安全パトロール

巡回日：2025年11月20日(木)

■ 今月のパトロール現場

現場名：稻嶺紀親 様 住宅新築工事
建設地：糸満市大里桃原 地内
規 模：WRC造、2階建て
代理人：金城 誠

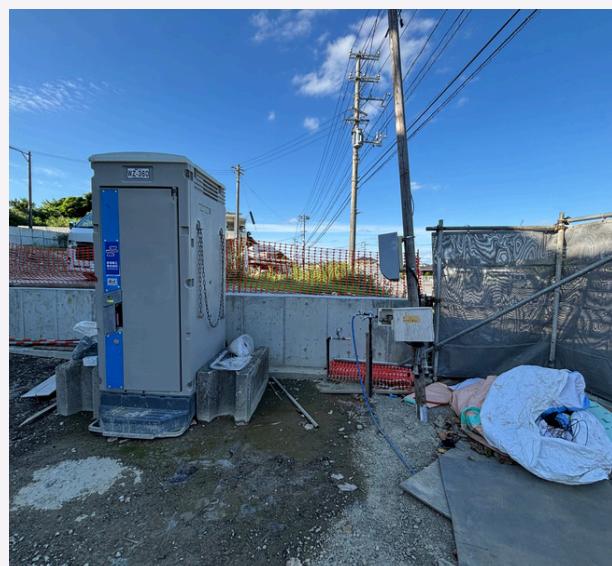
● 施工管理体制について

- 建設業許可、確認済証などの工事看板の未設置
- KY活動の未実施
- 第三者の立ち入り禁止措置なし
- 週刊工程表の掲載なし

● 整理整頓について

- 産業廃棄物の分別収集は、整理なし

● 墜落転落について

- 巾木一部不備、是正要する
- 積載荷重表示なし

● 近隣への配慮について

- 打設前などの告知（挨拶）なし
